MVAA-150/180/220/260/300/460 氣動閥系列

尾蓋顏色、外觀及螺絲變更之設變通知

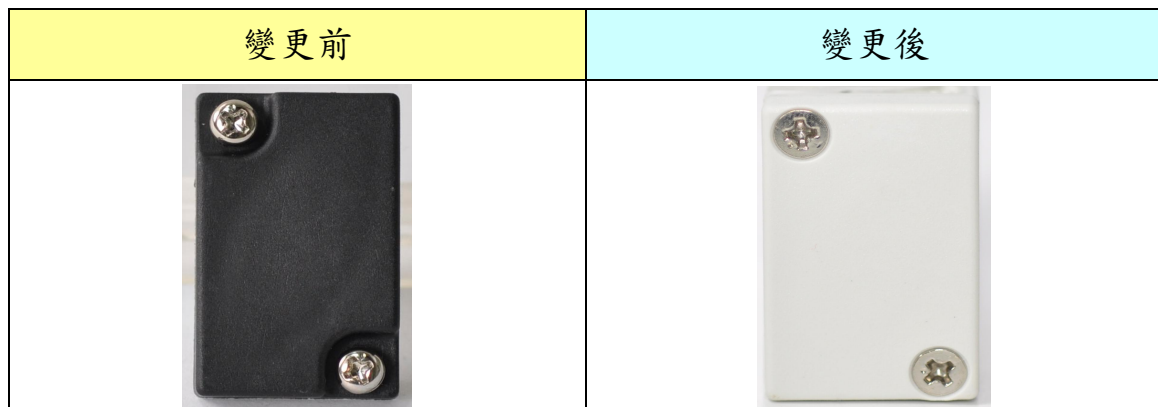
MVAA 系列尾蓋外觀、顏色及螺絲變更如下：

備註：MVAA-150/180 系列無變更尾蓋外觀與尾蓋螺絲。
